## 改善箇所説明図

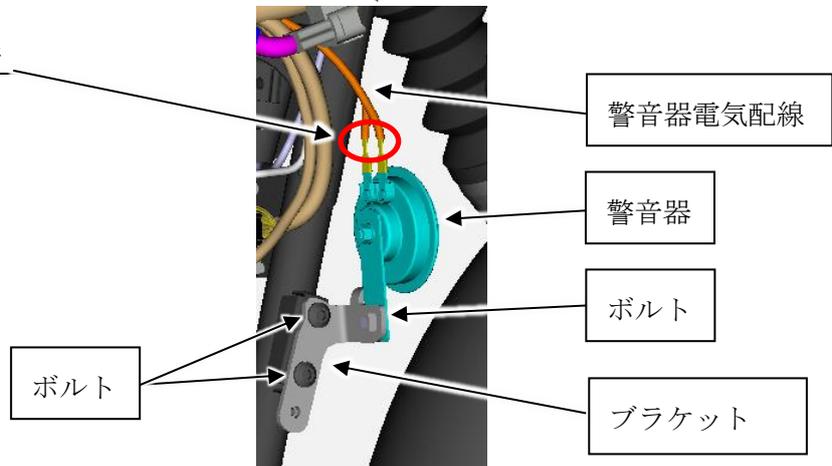
基準不適合発生箇所

警音器の電気配線において、警音器及びブラケット等の耐振性が不足しているため、特定のエンジン回転領域で発生する車体振動により、当該配線の端子部に負荷がかかり、き裂が生じることがある。そのため、そのまま使用を続けると当該配線が断線し警音器が作動しなくなるおそれがある。

### 改善の内容

全車両、警音器及びブラケット等を対策品に交換するとともに、使用過程車については、電気配線も補修用ハーネスを用いて修理する。なお、補修用ハーネスの準備に時間を要することから、供給準備が整うまでは乗車前点検の実施を使用者に周知し、警音器が作動しない場合は暫定措置として電気配線を修理する。
